改善箇所説明図

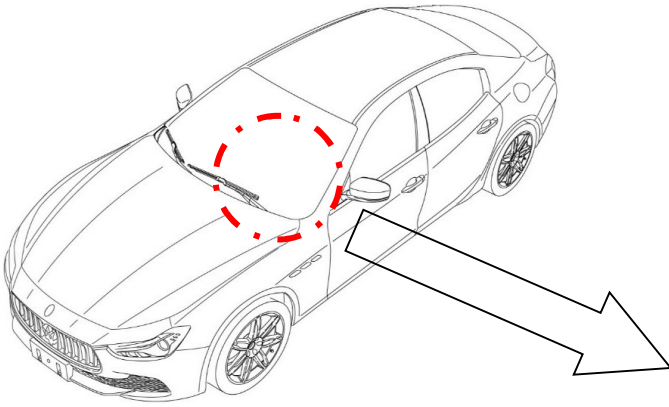
基準不適合箇所

変速機のシフトレバーにおいて、シフトポジションを選択後に当該レバーは中央位置に戻る構造のため、車両が停止する前にPレンジにシフトしようとしてもできないが、運転者はPレンジにシフトしたものと誤認することがある。そのため、駐車ブレーキをかけずに車外に出ると車両が動き出すおそれがある。

改善の内容

全車両、車両のコントロールユニットのソフトウェアの書換えを行い、特定の条件下で、自動的にギアがPレンジにシフトするようにする。また、ドアの開放をより確実に検知するため、ドアラッチを対策品と交換する。本機能に関わる取扱説明書の追補を発行し、ユーザーに配布する。
